## NÁVRH SMLOUVY O DÍLO Dodatek č.1

### **dodatek č. 1 smlouvy o dílo na realizaci stavby**

### **„Splavnění levobřežního ramene řeky Ohře“**

## Změna stavby

Stavba: Splavnění levobřežního ramene řeky Ohře  
Stavební objekt: SO 05 – Úprava jízky, kotviště pod jízkeru, schody pod jízkeru, dno koryta

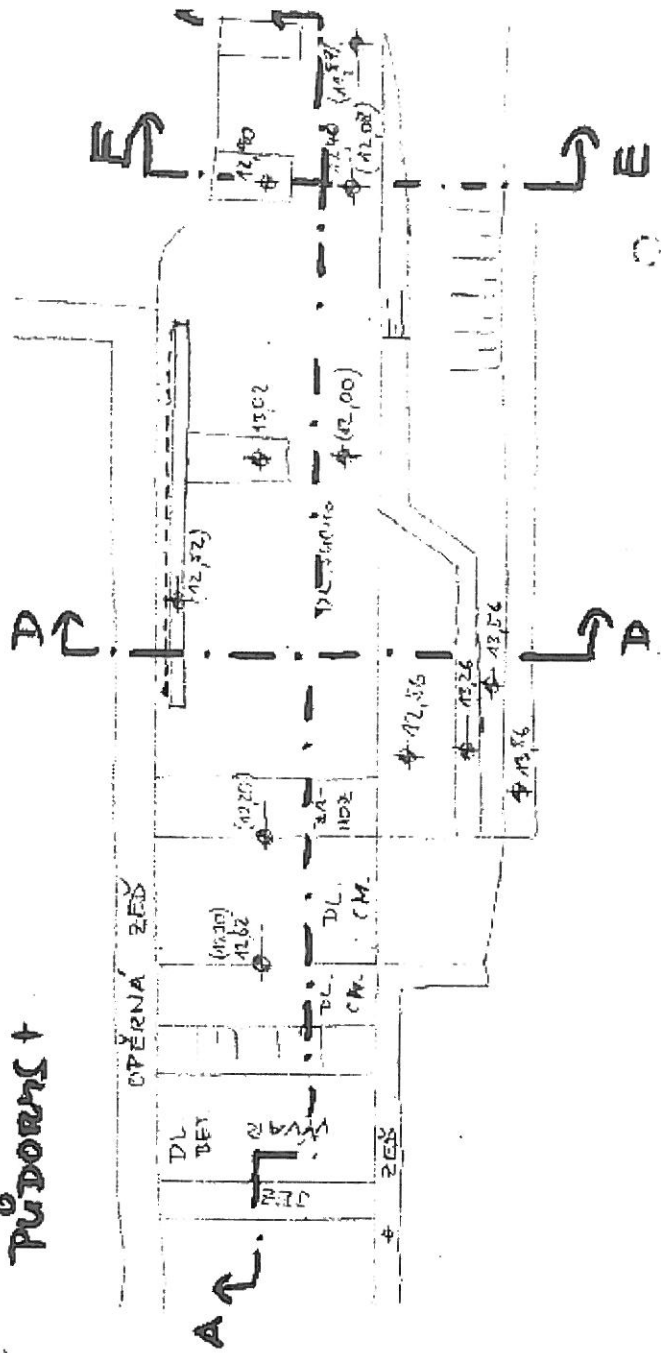
Vzhledem ke skutečnosti, že kóta stávajícího dna je cca o 30 – 40 cm nižší, než předpokládal projekt, byly ve spolupráci s projektantem Ing. Krísem přijaty tyto změny:

- výhony nechat polohově podle projektové dokumentace,
- konečné výškově umístění výhonů (po proudu):
  - o 1. výhon dno 412.52, vrch výhonu 413.02 (tento 1. výhon může být i na maltu cementovou, min založení 0.6 m podle dnem oblé rohy)

- o 2. výhon dno 412.40, vrch 412.90 (jako v projektu na suchu + zpevňující práh ve dně z balvanů)
  - o 3. výhon dno 412.20, vrch 412.78 (jako v projektu na suchu + zpevňující práh ve dně z balvanů)

- dno bude zpevněno dla PD dlažbou na suchu z kamenů nad 20 kg s vykřinováním, prošťerkováním a zvlivováním,
- dlažba na suchu bude ukončena cca 5 m pod 3. výhonem a pod dlažbou je třeba položit a urovnat ještě cca v délce 2 m balvany 50 - 200 kg na úroveň dnešního dna,

- v podélném směru bude nová dlažba na suchu pod stávající dlažbou podjezí (kóta 412.20) pokračovat přibližně v úrovni stávajícího dna až na kótu 412.15 a následně niveleta dna přejde na výšku 412.52 (v místě 1. výhon). výškový přechod bude zpevněn ve sklonu 1:2,

- v příčném profilu budou dřevěné konstrukce (vazné trámy dřevěných pilot) na stávající výšce (cca 412.52) zadlážděny dlažbou na suchu z kamenné rovnanky (vyklinování, prošťerkování, zvlivování), z této kóty bude dno opevněno ve sklonu 1:2 na novou nižší kótu dna (412.20 – 412.15),

- při provádění prvního výhonu (výkopové práce) nesmí být poškozeny dřevěné konstrukce (provádět ručně),
- podrobnosti viz skica ze dne 21.5.2012
